监理工程师通知单

工程名称：晶科电力嘉禾县坦坪 20MWp 分布式光伏发电项目

编号：—017

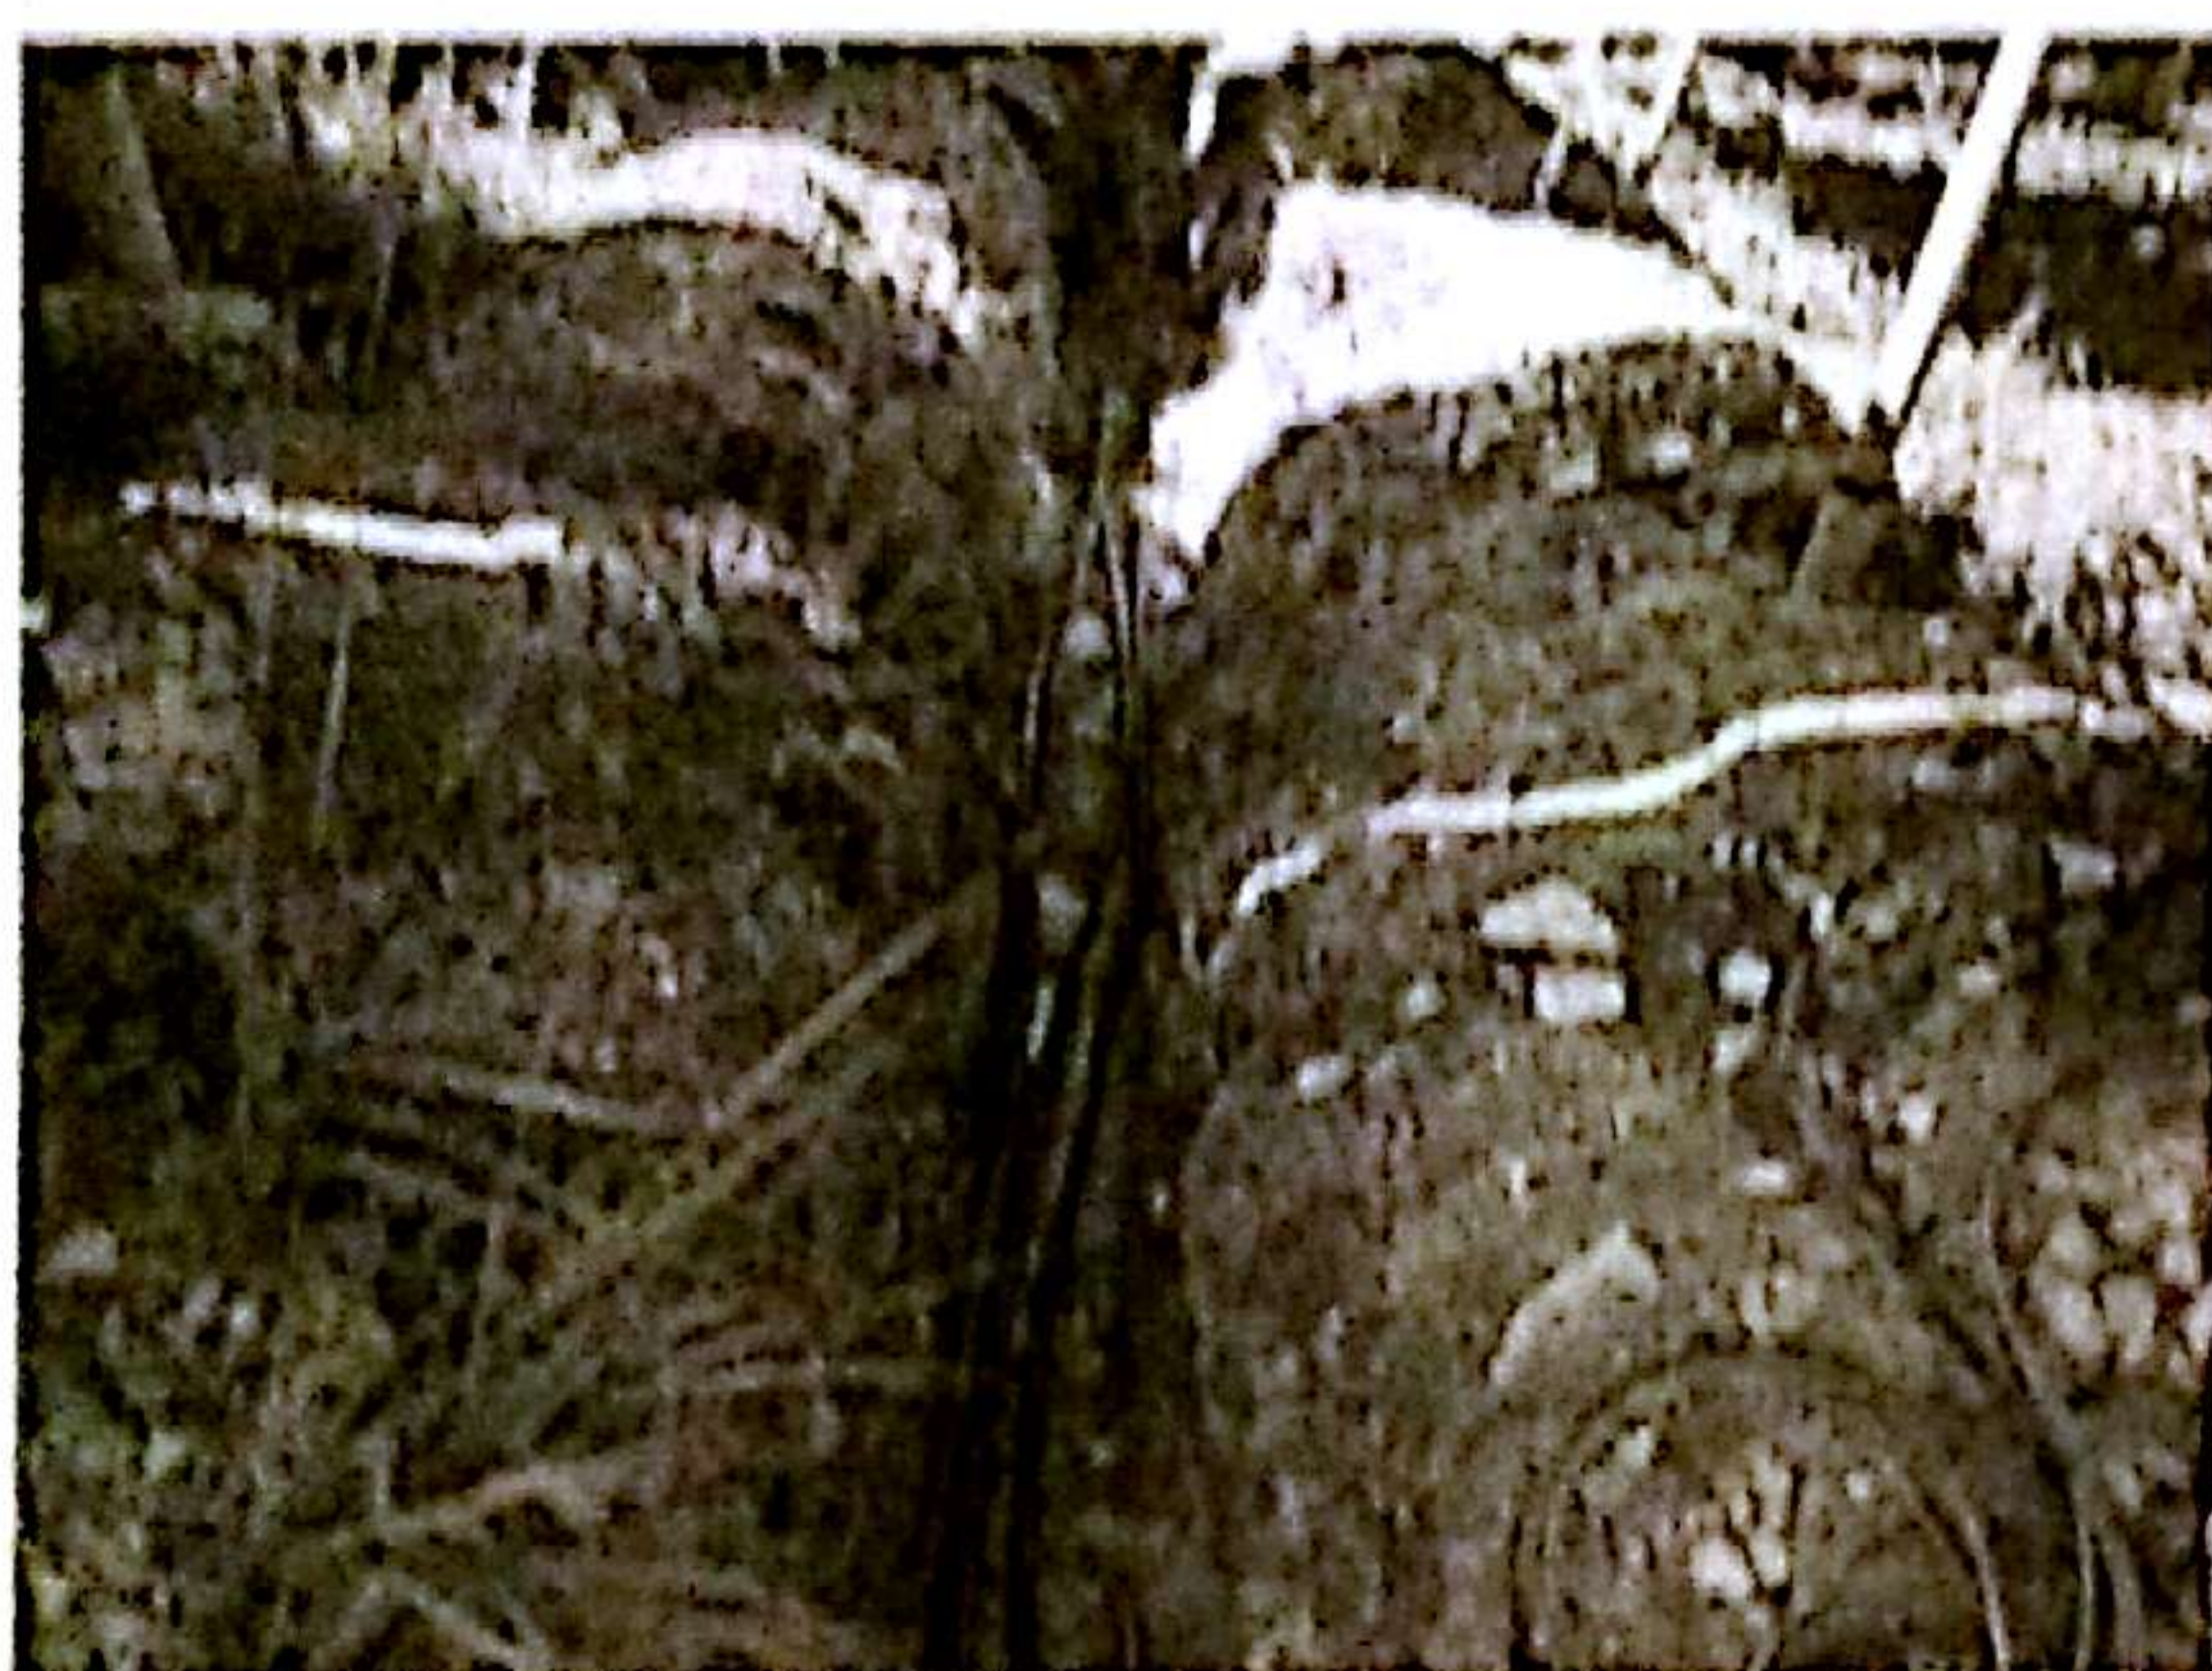
贵单位 16-18 区在敷设电缆施工中，4 平方光伏非直埋电缆埋地敷设部分没有穿保护管，要求贵司接到该单后 1 天内回复出整改方案和整改计划。
